東海第二発電所 設計及び工事計画に係る説明資料  
(防潮堤 (鋼製防護壁) の構造変更)

2025年4月22日  
日本原子力発電株式会社

## 1) 地中連続壁部の残置影響評価に係る審査会合コメント

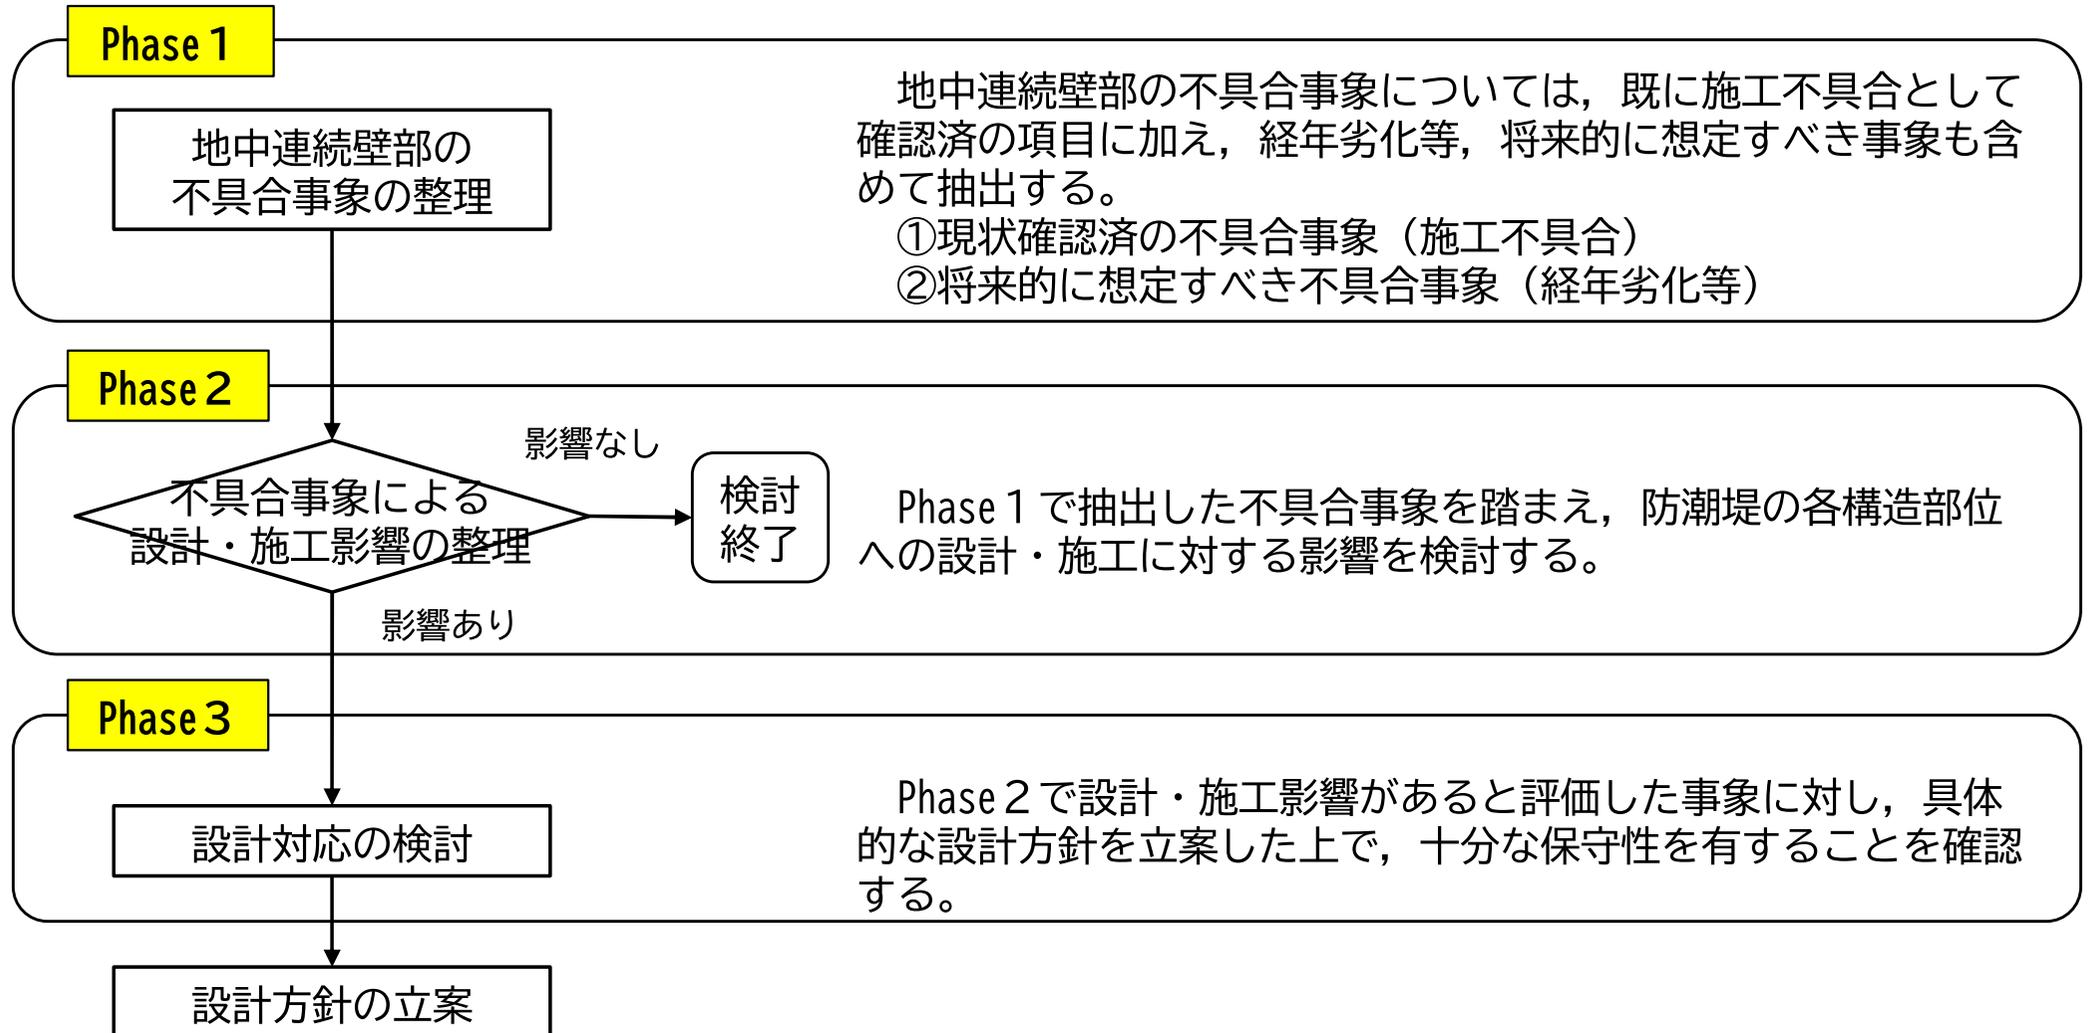
審査会合	No	コメント
第1240回	②	既工認に立ち返り，設計や工事等の各方面から課題を網羅的に整理した上で対応方法を示すこと。
	③	不確かさを考慮して設計すること（局部的に応力集中が起こる可能性も否定できない）
第1280回	⑦	地中連続壁部を残置する影響については，想定される様々な角度から十分に検討すること。
第1309回	⑩	構造変更案について具体的な評価の説明に当たっては，実現可能性・基準適合性を的確に審査できるレベルに達した資料を整えて説明すること。また，特徴や弱点を踏まえて課題を網羅的に抽出してロジックを含めて資料化すること。

No	回答概要
②, ③, ⑦, ⑩	<p>鋼製防護壁基礎のうち残置する“地中連続壁部”は，不具合の全容が把握できておらず，地震・津波荷重に対する耐力が期待できない可能性があるため，構造部材として考慮しないこととし，工認設計における解析評価では“地中連続壁部”を「地盤」としてモデル化する（【工認設計】における下部工の基本モデル）。</p> <p>ただし，不具合のある“地中連続壁部”は，実際はある程度の強度・剛性を有することから“地中連続壁部”が中実鉄筋コンクリート・鋼管杭とともに地震・津波荷重を負担することになるため，“地中連続壁部”の強度・剛性を考慮した状態（「鉄筋コンクリート」としてモデル化）における中実鉄筋コンクリート，鋼管杭，上部工及び接続部への影響を網羅的に確認するとともに，その結果について説明を行う。</p> <p>中実鉄筋コンクリートの設計については，「地中連続壁部が健全」な状態として「中実鉄筋コンクリート部+地中連続壁部」に発生する断面力を，残置する地中連続壁部を期待せず，中実鉄筋コンクリートのみに負担させる設計を成立させることで，中実鉄筋コンクリートが十分な保守性（網羅性）を有する設計とする（「地中連続壁部の残置影響評価」の手法）。</p> <p>また，上記の両極端の2つの評価（“地中連続壁部”を「地盤」としてモデル化した評価，“地中連続壁部”の強度・剛性を考慮した「鉄筋コンクリート」としてモデル化した評価）の他，局部的な応力集中が起こる可能性を考慮し，地中連続壁部の一部区間の強度・剛性低下を考慮した場合の評価も行う。</p>

## 5) 設計対応の検討 (1/3)

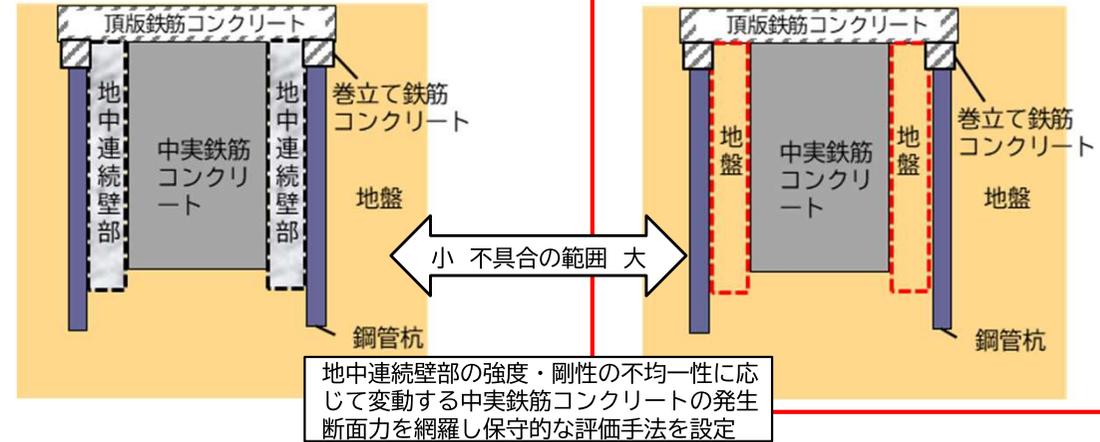
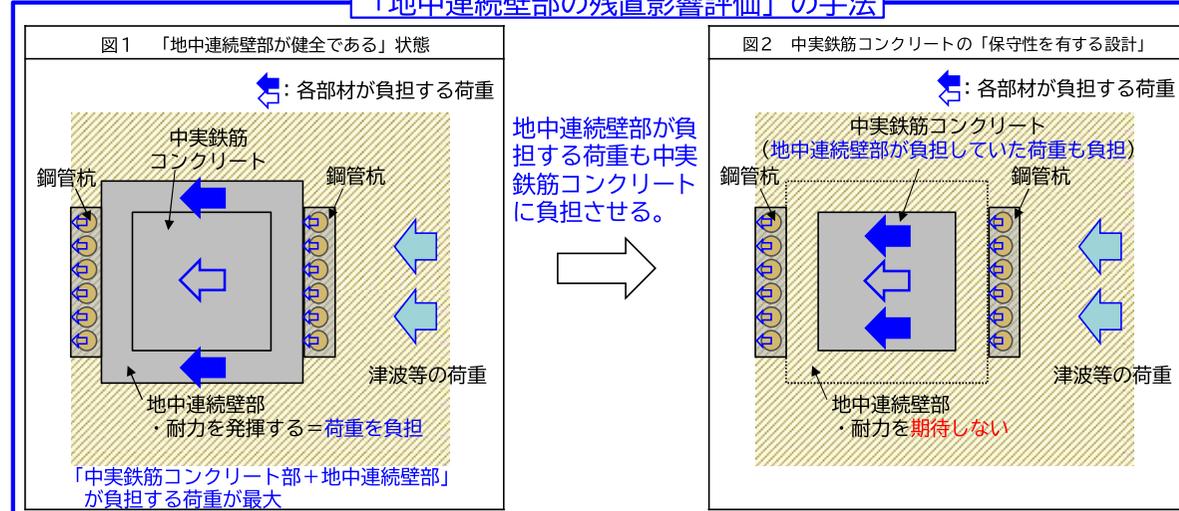
- 地中連続壁部の地山側におけるコンクリートの充填状況が不明確であることから、地中連続壁部の強度・剛性に不均一性が生じることを想定して、これに伴う中実鉄筋コンクリートの発生断面力の変動を、設計上適切に考慮する。

- 防潮堤（鋼製防護壁）の再設計においては、不具合のあった地中連続壁部を構造部材として考慮せず、強度・剛性の小さい地盤としてモデル化する。→右図の赤枠を参照

- 一方、中実鉄筋コンクリートの発生断面力は、地中連続壁部の強度・剛性の不均一性に依りて変動することから、この変動を網羅して保守的な評価を実施するため、地中連続壁部が耐力を発揮し荷重を負担する「地中連続壁部が健全である」状態の断面力を抽出し、これを中実鉄筋コンクリートのみの断面に負担させる。→右図の青枠を参照

### 【地中連続壁部の強度・剛性の低下範囲の設定】

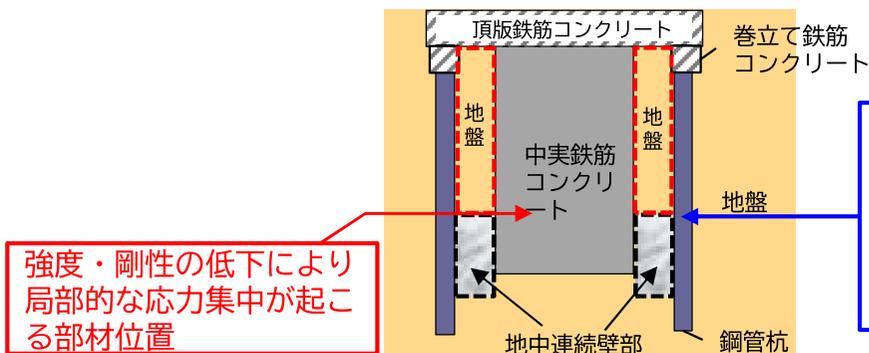
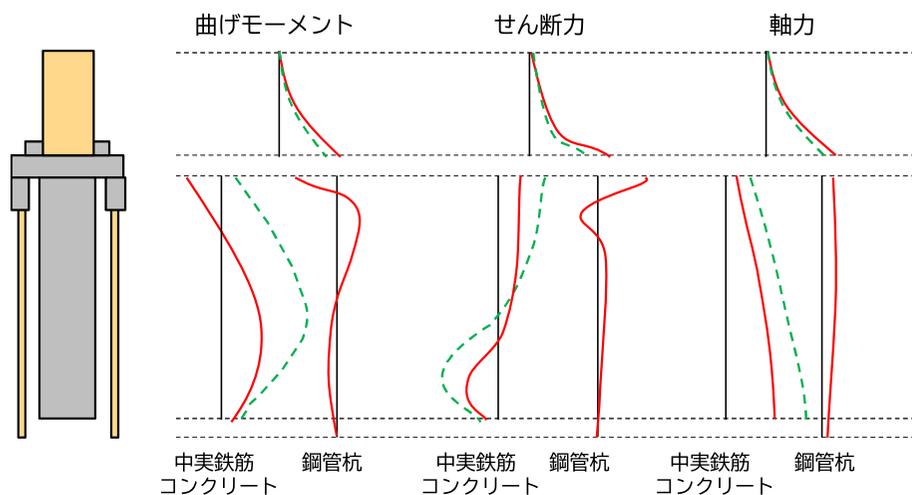
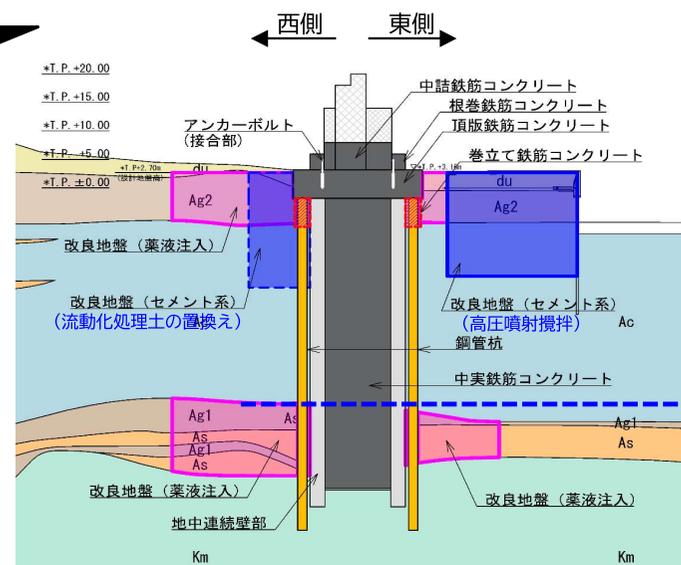
地中連続壁部の一部区間の強度・剛性低下により、局所的な応力集中が起こる事象を想定し、これが中実鉄筋コンクリートに及ぼす影響を検討するために、地中連続壁部を地盤として扱う区間と鉄筋コンクリートとして扱う区間を設定する。上記区間の境界については、中実鉄筋コンクリートおよび鋼管杭の発生断面力分布や、周辺地盤の地層境界に着目して適切に設定する。

- 地中連続壁部を地盤として扱う区間と鉄筋コンクリートとして扱う区間の境界は、下図に示すとおり、中実鉄筋コンクリート及び鋼管杭の発生断面力分布状況や、周辺地盤の地層境界（剛性差を有する地層境界）に着目し、適切に設定する。
